Stellungnahme

zum Antrag auf Erteilung einer
Stilllegungs- und Abbaugenehmigung
für den Forschungsreaktor BER II

Erstellt im Auftrag des
Bund für Umwelt und Naturschutz Deutschland (BUND),
Landesverband Berlin e.V.

Oda Becker, Hannover,

Abbildung 2: Vorgesehene Bereitstellungsflächen (hellrot und hellgrün) von Containern und Behältern auf dem HZB-Betriebsgelände, BER II-Bauwerke (gelb) und Anlagengelände des BER II (innerhalb blauer gestrichelter Linie) und HZB-Geländezaun (innerhalb magenta Linie)

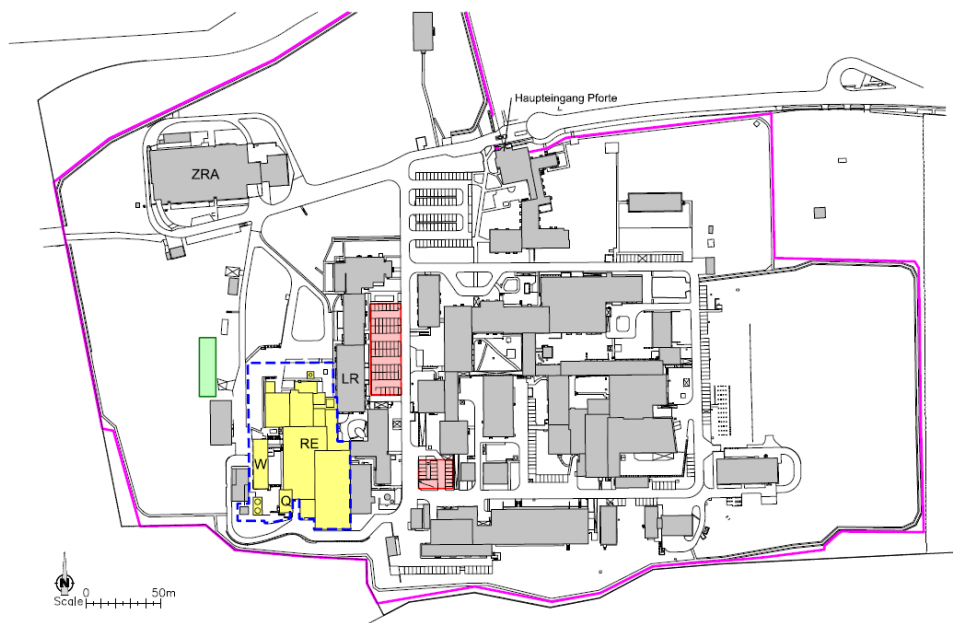
- *E4.3: Eine Unterscheidung von Puffer- und Bereitstellungslagerung wird nicht deutlich.*
- *E4.4: Unkonditionierte radioaktive Abfälle sollten nicht außerhalb von Gebäuden auf dem HZB-Gelände gelagert (bereitgestellt) werden.*

3) Es ist geplant, **Bereitstellungs- und Pufferflächen außerhalb der Gebäude im Überwachungsbereich** des BER II einzurichten. Zu diesem Zweck ist vorgesehen, eine ca. 30 m² große Bodenplatte temporär als befestigte Bereitstellungs- und Pufferfläche zu errichten. Auf den **Bereitstellungs- und Pufferflächen innerhalb des Anlagengeländes** des BER II sollen radioaktive Stoffe in separaten verschlossenen Behältern, z. B. für die Freigabe oder auch zum Abtransport zur Behandlung/Konditionierung oder auch Rücktransport von der Behandlung/Konditionierung bei geeigneten Dienstleistern, **bereitgestellt** werden.

Auf der Bereitstellungsfläche westlich des BER II (hellgrün) sollen ausschließlich Reststoffe zur Freigabe oder nicht radioaktive Stoffe (z. B. nach der Freigabe oder Herausgabe) bereitgestellt bzw. gepuffert werden.

Abbildung 3: Übersicht zur Festlegung des vorläufigen Entsorgungsziels von radioaktiven Reststoffen, Gebäuden und Flächen (Sicherheitsbericht 2025, S. 93)

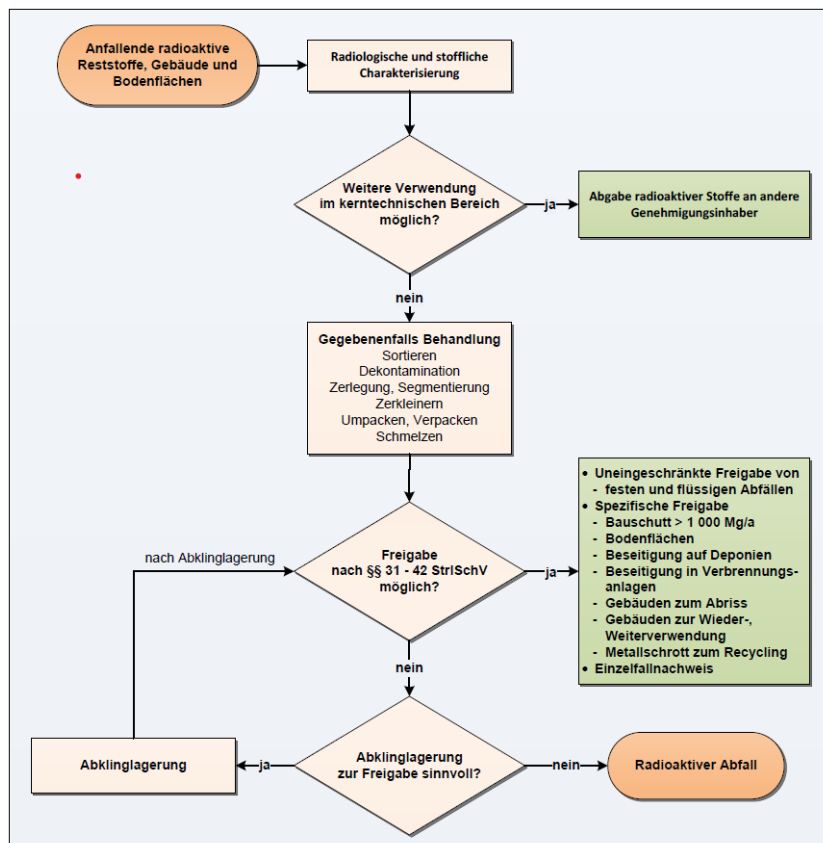
Anders als jetzt geplant, sollte eine Verwertung/Nachnutzung von Komponenten/Materialien in der kerntechnischen Industrie als eine bevorzugte Zielsetzung des Abbaus betrachtet werden.
